TB1241

LuK Service Info

Part Nr. 228 0098 10 – 280/280MM TGU6

New design / Neues Design
/ Nouvelle conception / Nuevo diseño / Nuovo disegno

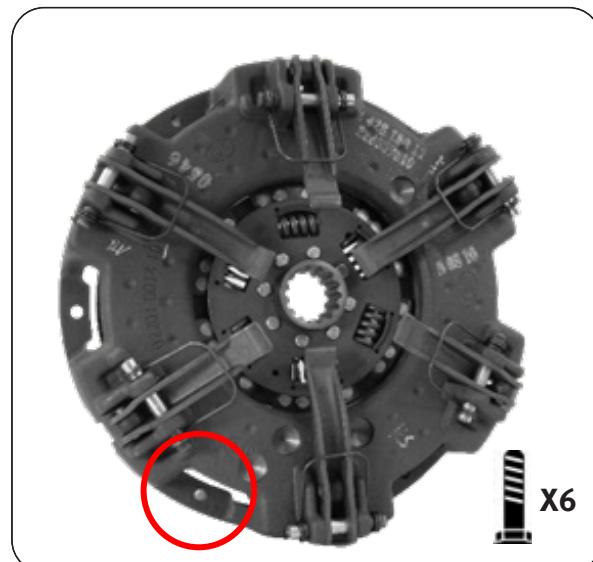
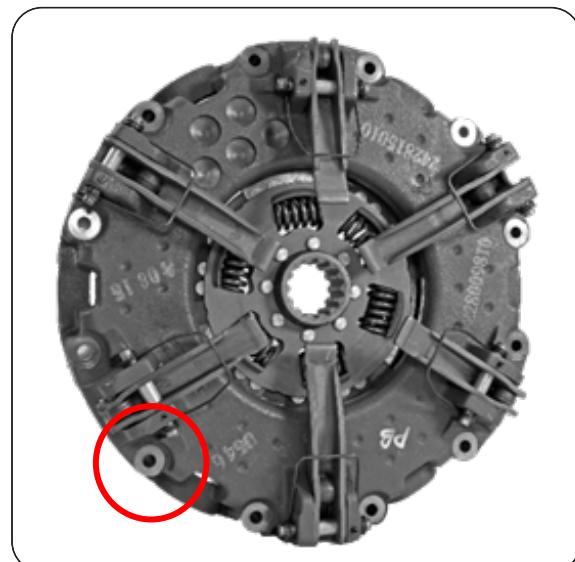
This new design utilises the latest clutch technology, using a vented housing for improved cooling and heat dispersal. Fully interchangeable with existing clutches with no modifications required to vehicle or flywheel. A new fixation bolt set 411 0164 11 6 x M8 x 1.25 x 50mm + Conical washer is supplied with new designs to accommodate the lower housing.
